TRANS/WP.29/GRPE/2001/6
16 mars 2001

PROPOSITION DE PROJET DE RECTIFICATIF 2 AU RÈGLEMENT No 110

(Organes spéciaux pour les systèmes alimentés au gaz naturel comprimé)

Transmis par l'expert de l'Italie

Figure 1

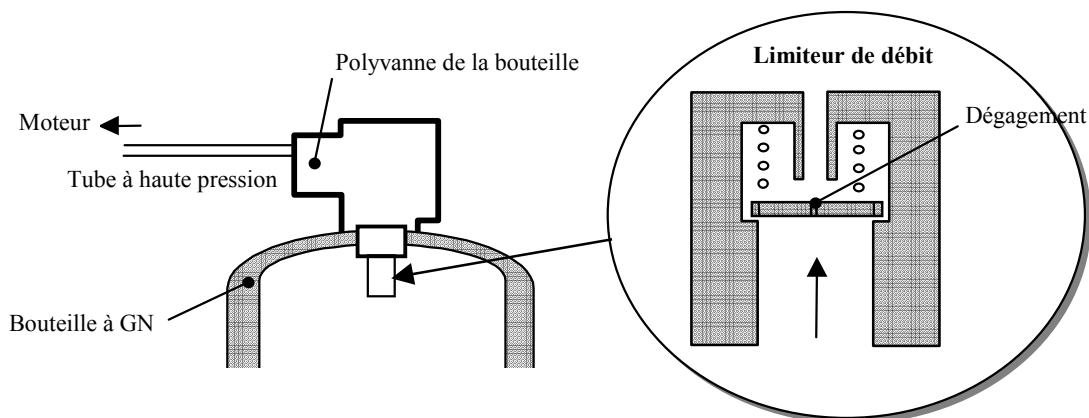
Les paragraphes 5.5 et 5.6 de l'annexe 4A au Règlement No 110, qui traitent des prescriptions relatives à l'étalonnage du "limiteur de débit" devant équiper les bouteilles à GNC, doivent être modifiés afin qu'une erreur dans le texte actuel puisse être corrigée.

Les bouteilles à GNC doivent être munies d'un "limiteur de débit", qui est normalement incorporé dans la polyvanne assurant l'alimentation en carburant du moteur, afin que le débit de gaz puisse être interrompu lorsqu'une fuite se produit dans les conduits d'alimentation à haute pression.

Le paramètre qui est choisi pour fixer l'instant de fermeture du "limiteur de débit" est la pression différentielle à travers la soupape elle-même. La soupape doit se fermer lorsque cette pression dépasse la valeur correspondant au débit maximal exigé par le moteur dans des conditions normales de fonctionnement (puissance maximale et début d'une phase transitoire).

Certains fabricants prévoient un débit de dégagement limité lorsque le "limiteur de débit" est entièrement fermé. Ce débit de dégagement à travers la soupape doit toutefois être limité pour des motifs de sécurité, conformément aux directives prévues au Règlement No 110.
